**AVIS RELATIF A LA PROTECTION
CONTRE LES EVENTUELS EFFETS NOCIFS ET NUISANCES
PROVOQUES PAR LES RAYONNEMENTS NON IONISANTS
GENERES PAR DES ANTENNES EMETTRICES STATIONNAIRES**

Commune : LIEGE - Exploitant : PROXIMUS

Référence exploitant : 41KIN_01

Rapport n° 1223 / 2023

Figure 1 : Vue en plan des lieux de séjour et des points de contrôle

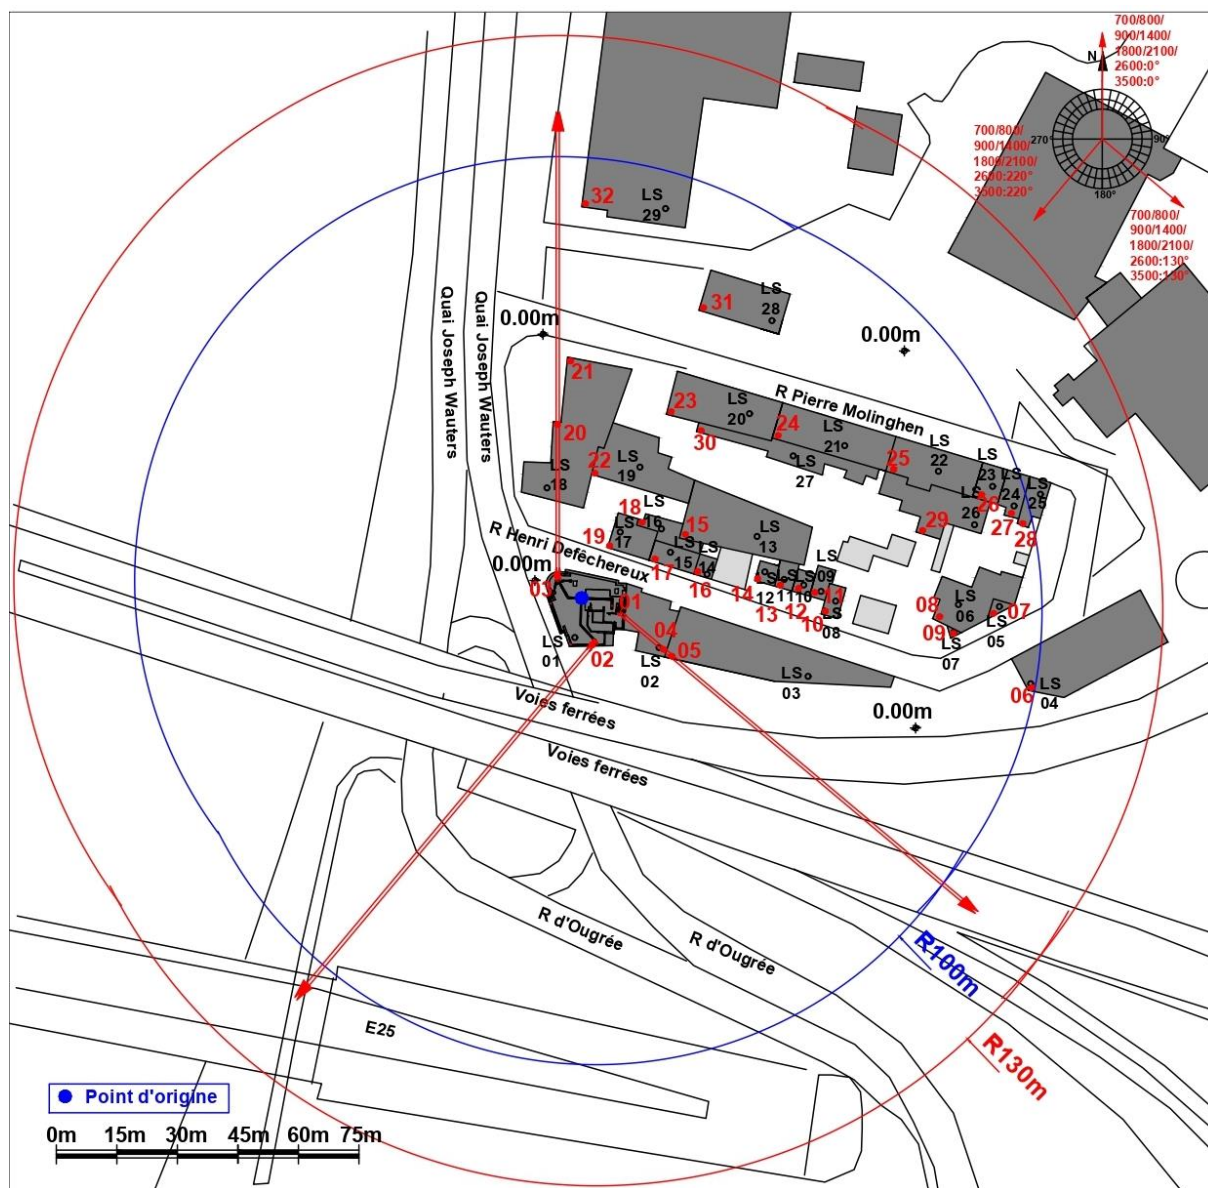
Les fréquences d'émission, la puissance rayonnée par chacune des antennes et leur gain permettent de déterminer le rayon de la zone à analyser. Tout dépassement de la limite par installation est exclu en dehors de cette zone. Le tableau 2 reprend les 35 LS² pour lesquels l'indice d'exposition est le plus élevé. Les différentes colonnes indiquent :

- le numéro du point de contrôle repris sur un des plans de la figure 1;
- le numéro du LS dans lequel se trouve le point de contrôle de la 1^{ère} colonne ;
- l'atténuation d'obstacle prise en compte pour le calcul de l'indice d'exposition dans le LS ;
- le résultat du calcul de l'indice d'exposition.

N° point de contrôle	LS	Atténuation (dB)	Indice d'exposition relatif à la limite par installation IE_i
23	LS20	3,0	0,362
21	LS18	3,0	0,330
32	LS29	3,0	0,328
11	LS09	3,0	0,224
31	LS28	3,0	0,221
8	LS06	3,0	0,189
9	LS07	3,0	0,184
6	LS04	3,0	0,138
24	LS21	3,0	0,137
7	LS05	3,0	0,134
3	LS01	10,0	0,118
2	LS01	10,0	0,096
29	LS26	3,0	0,089
13	LS11	3,0	0,084
10	LS08	3,0	0,083
25	LS22	3,0	0,076
26	LS23	3,0	0,063
27	LS24	3,0	0,063
28	LS25	3,0	0,062
20	LS18	3,0	0,057
1	LS01	1,5	0,049
22	LS19	3,0	0,035
5	LS03	3,0	0,035
4	LS02	10,0	0,031
12	LS10	3,0	0,026
14	LS12	3,0	0,015
16	LS14	3,0	0,012
30	LS27	3,0	0,010
18	LS16	3,0	0,010
15	LS13	3,0	0,006
17	LS15	3,0	0,005
19	LS17	3,0	0,005

En ce qui concerne les antennes de l'installation mentionnées dans le tableau 1, la distance maximale à laquelle la limite pourrait être atteinte, à l'extérieur, est égale à 94,5 m. S'il n'y a pas de LS à une distance inférieure, les antennes respectent forcément la limite d'immission.

Dans le cas des LS situés à l'intérieur des bâtiments, une atténuation d'obstacle est prise en compte et il en résulte que la distance maximale à laquelle la limite pourrait être atteinte se réduit à 66,9 m.

Figure 2 : Vue en plan des installations d'antennes dans un rayon de 300 mètres autour de l'installation faisant l'objet de la demande d'avis

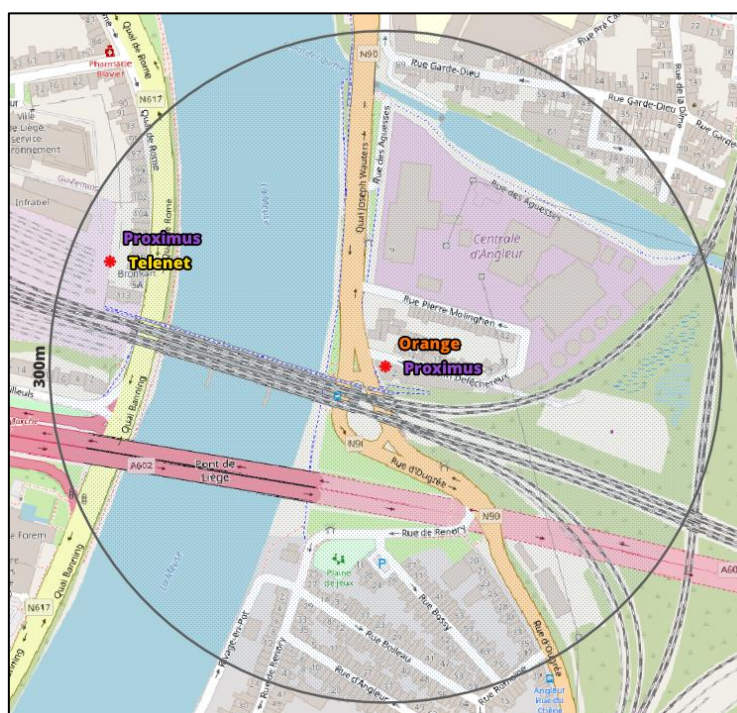
Le plan en projection verticale de la figure 2 indique la localisation des antennes actives éventuelles visées par le décret et situées dans un rayon de 300 mètres autour de l'installation référencée dans le paragraphe 2. Les données de localisation de ces antennes et les avis correspondant sont accessibles via le cadastre en ligne des antennes émettrices stationnaires⁶.

Compte tenu du nombre d'installations localisées dans la figure 2, il apparaît que l'intensité du rayonnement électromagnétique généré, dans les lieux de séjour situés à proximité de l'installation référencée dans le paragraphe 2, par l'ensemble des antennes émettrices stationnaires de l'ensemble des exploitants du même site d'antennes émettrices stationnaires respecte la limite fixée à l'article 4, § 2 du décret.
